INSTITUTO NACIONAL DE VÍAS **PROCESO MISIONAL EJECUCIÓN DE PROYECTOS DE INFRAESTRUCTURA DE TRANSPORTE** **MANUAL DE INTERVENTORÍA OBRA PÚBLICA** **LISTA DE CHEQUEO INFORME MENSUAL DE INTERVENTORÍA**	CÓDIGO	MEPI-MN1-IN-15-FR-1
		VERSIÓN	1
		PÁGINA	1 de 1

MEJORAMIENTO EN LA VIA GARRAPATA – FLORES DE MARIA EN EL MUNICIPIO DE PIVIJAY -DEPARTAMENTO DEL MAGDALENA

INFORME MENSUAL No. 9 **MES O PERIODO:** JULIO DEL 2023

Comunicado C-T-132-208-2023 - Respuesta Comunicado Correo Electrónico 28-abr-2023 – Diseño Pavimentos

Imagen 6-6 Estructura de pavimento planteada para ambos sectores. Fuente, Autor

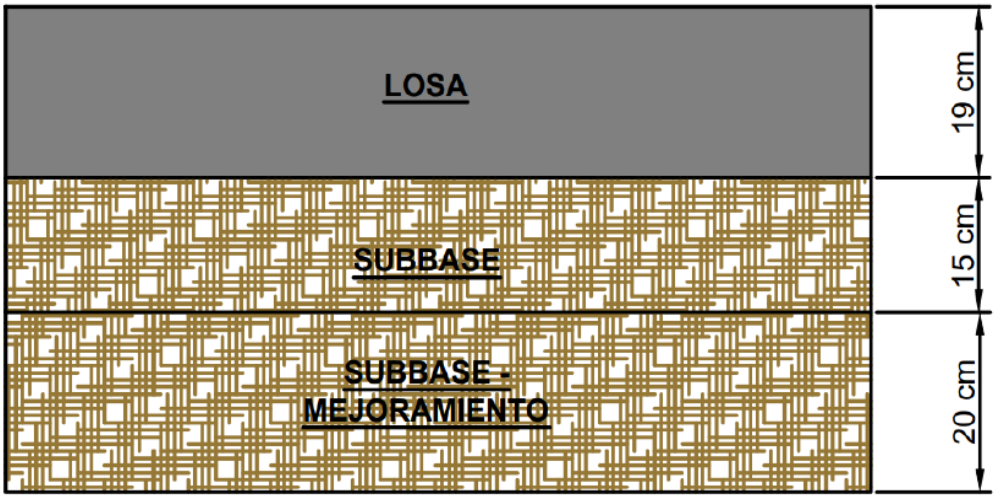
Comentario: Así mismo se solicita se corrija el espesor de la losa en la imagen 6-6, ya que el espesor de lo losa obtenido bajo la metodología Cartilla De Obras Menores de Drenaje y Estructuras Viales Programa Colombia Rural es de 20 cm y no se 19 cm como aparece en la imagen 6-6.

Se da la NO objeción a la estructura de pavimento obtenida bajo la metodología Cartilla De Obras Menores de Drenaje y Estructuras Viales Programa Colombia Rural, la cual arrojo un espesor de losa de 20 cm + 15 cm de subbase granular, (presentado el 12 de mayo de 2023), para el proyecto Contrato MP-LP-004-2022, cuyo objeto corresponde a "Mejoramiento en la vía Garrapata - Flores de María en el Municipio de Pivijay Departamento de Magdalena del Programa Colombia Rural – Nacional", en el sector vial del corredor Garrapata – Flores de María.
